**AVIS RELATIF À LA PROTECTION
CONTRE LES EVENTUELS EFFETS NOCIFS ET NUISANCES
PROVOQUÉS PAR LES RAYONNEMENTS NON IONISANTS
GÉNÉRÉS PAR DES ANTENNES ÉMETTRICES STATIONNAIRES**

Commune : FLEMALLE - Exploitant : TELENET GROUP

Référence exploitant : LG2167E

Rapport n° 1079 / 2024

Figure 1 : Vue en plan des lieux de séjour et des points de contrôle

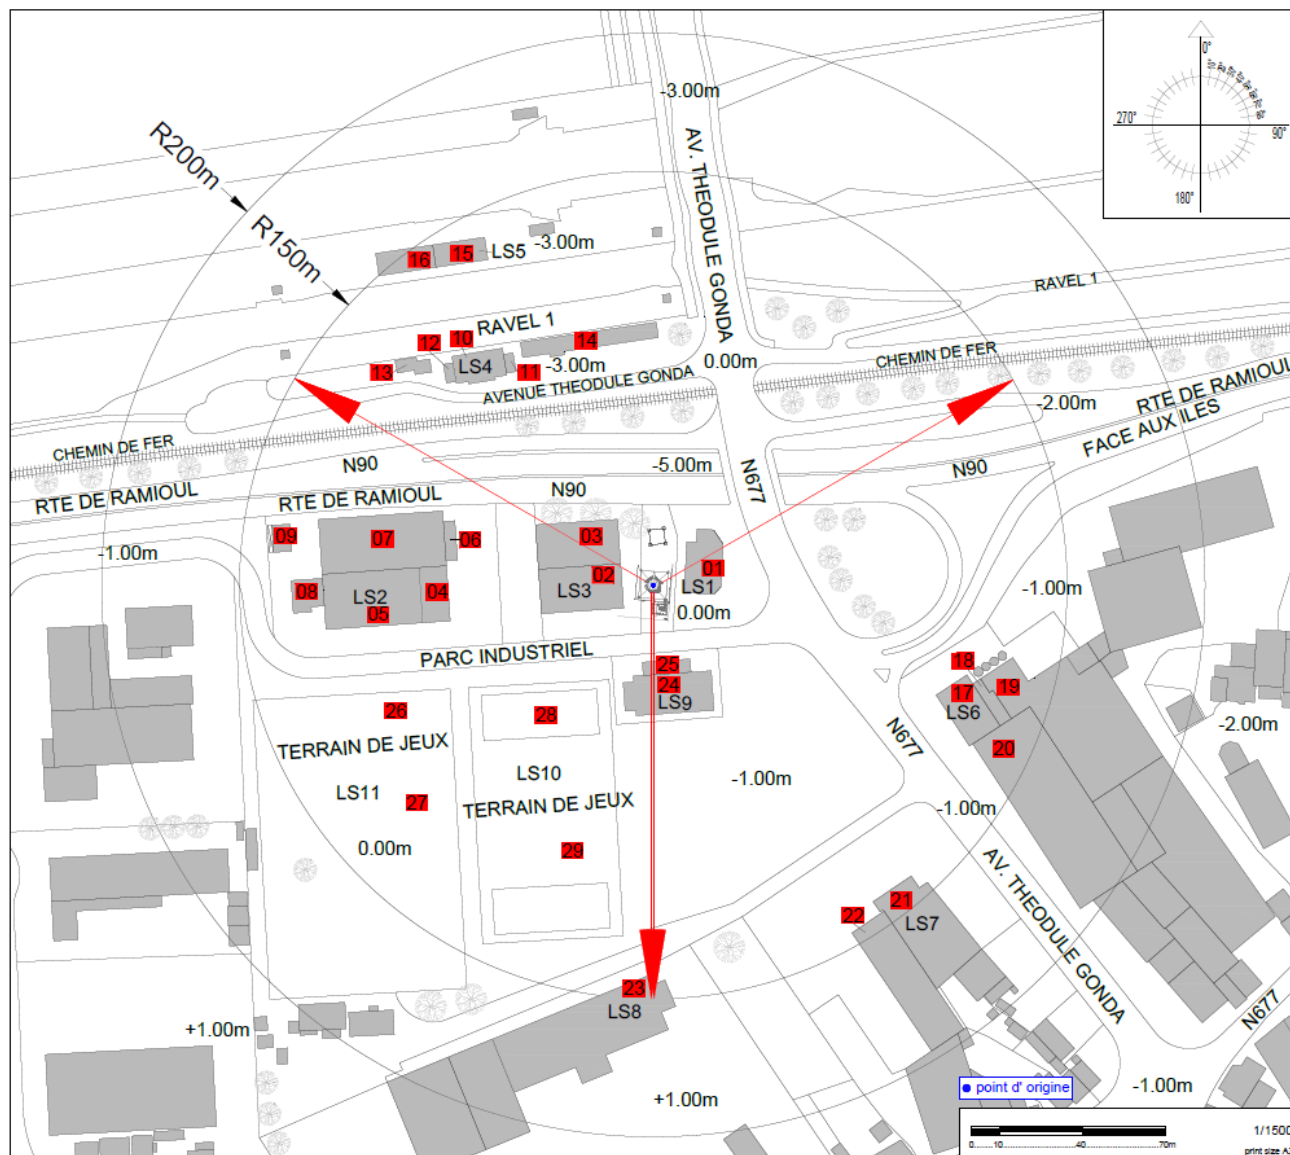
Les fréquences d'émission, la puissance rayonnée par chacune des antennes et leur gain permettent de déterminer le rayon de la zone à analyser. Tout dépassement de la limite par installation est exclu en dehors de cette zone. Le tableau 2 reprend les 35 LS² pour lesquels l'indice d'exposition est le plus élevé. Les différentes colonnes indiquent :

- le numéro du point de contrôle repris sur un des plans de la figure 1;
- le numéro du LS dans lequel se trouve le point de contrôle de la 1^{ère} colonne ;
- l'atténuation d'obstacle prise en compte pour le calcul de l'indice d'exposition dans le LS ;
- le résultat du calcul de l'indice d'exposition.

En ce qui concerne les antennes de l'installation mentionnées dans le tableau 1, la distance maximale à laquelle la limite pourrait être atteinte, à l'extérieur, est égale à 133,7 m. S'il n'y a pas de LS à une distance inférieure, les antennes respectent forcément la limite d'immission.

Dans le cas des LS situés à l'intérieur des bâtiments, une atténuation d'obstacle est prise en compte et il en résulte que la distance maximale à laquelle la limite pourrait être atteinte se réduit à 94,7 m.

Les résultats de l'évaluation décrite au paragraphe 4 indiquent que les antennes émettrices stationnaires de l'installation faisant l'objet du présent avis ne produisent pas, dans un lieu de séjour, un rayonnement électromagnétique maximum supérieur aux limites fixées à l'article 4 du décret.
